AANVULLENDE VRAGEN NAAR AANLEIDING VAN POLITIEKE AVOND 14 april 2021

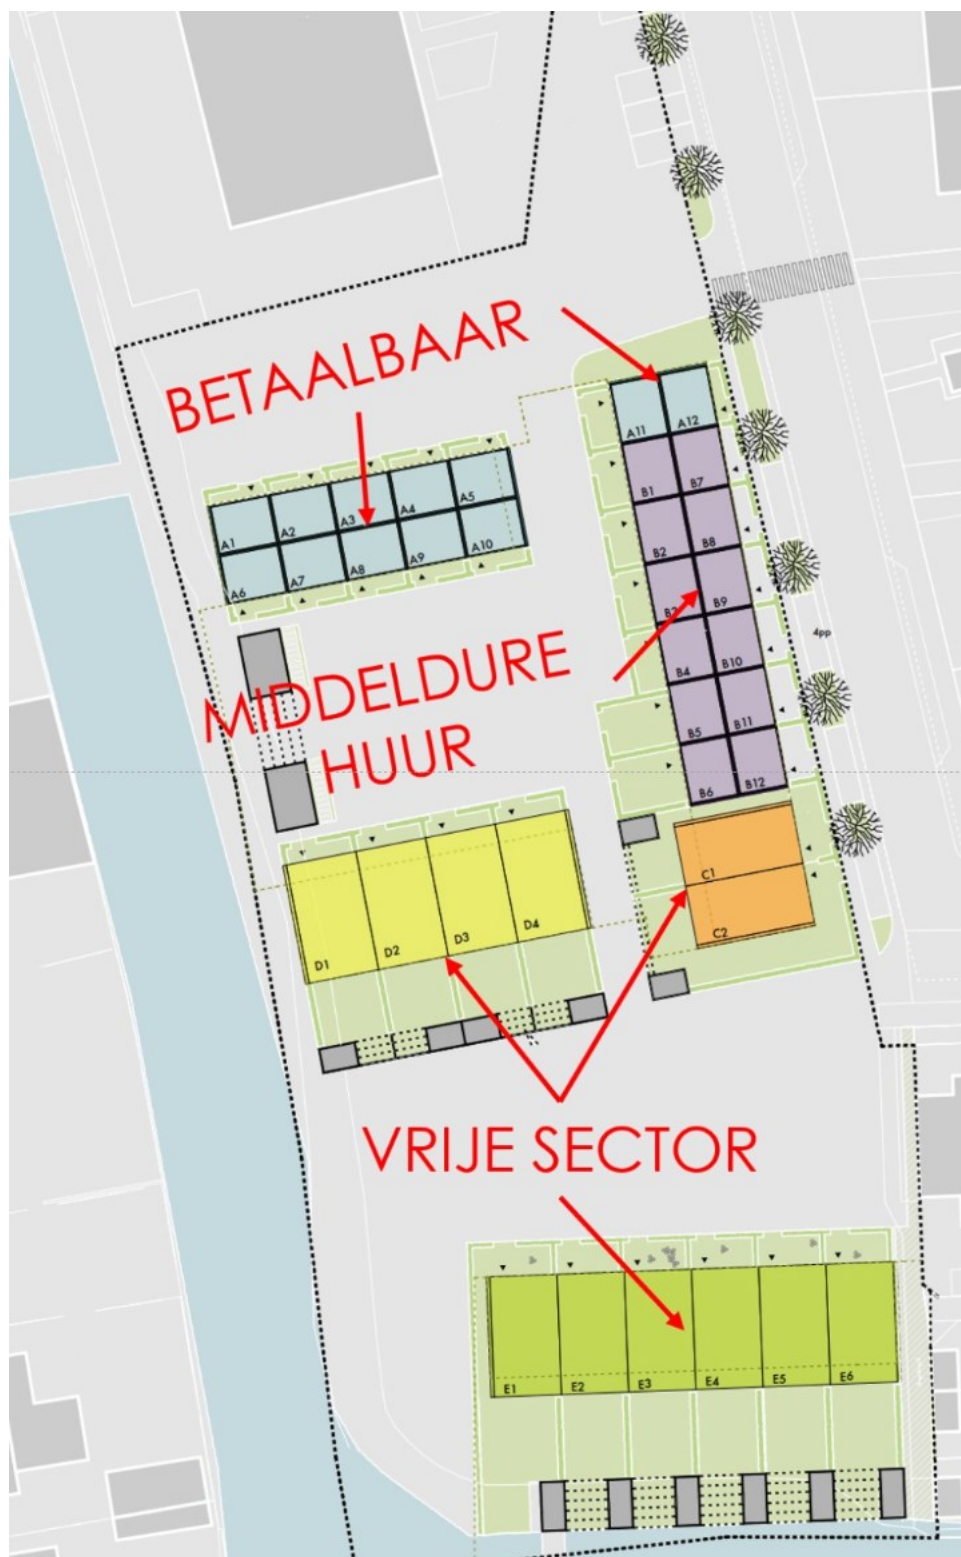
4. *Hoe groot worden de tinyhouses, en komen deze boven elkaar te staan? Waar op de bouwvlakken komen deze huisjes?*

De tiny houses (betaalbaar en middenhuur) hebben een oppervlakte van circa 49,2 m². De verschillende verblijfsruimten zijn verdeeld over drie verdiepingen. In de onderstaande tekening kunt u zien waar de verschillende woningen worden gesitueerd. Alle woningen worden geprojecteerd in de bouwvlakken.

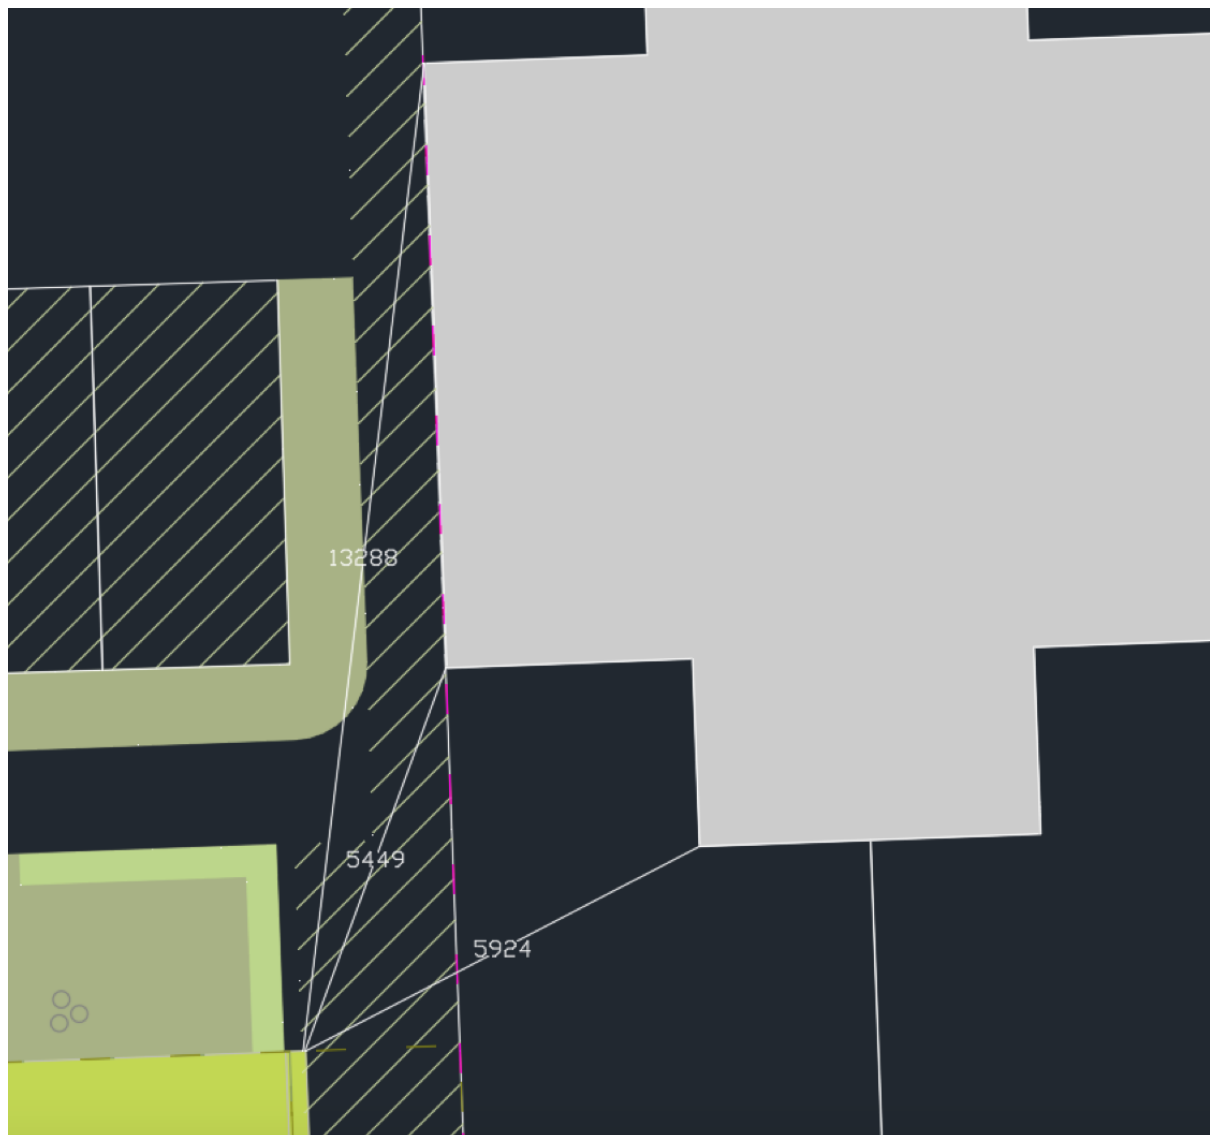
5. Hoe dicht komen de woningen naast mijn huis, nr 36. Hoeveel uren zon scheelt dat per dag die niet in de tuin/huis komt? Ik kan dat op het plan niet goed inschatten. Het aantal verminderde zon uren is wellicht van invloed op de opbrengst van de zonnepanelen die ik voor deze plannen bekend waren heb laten aanbrengen.

Wij hebben de afstanden in onderstaande tekening voor diverse gevels van de woning aangegeven:
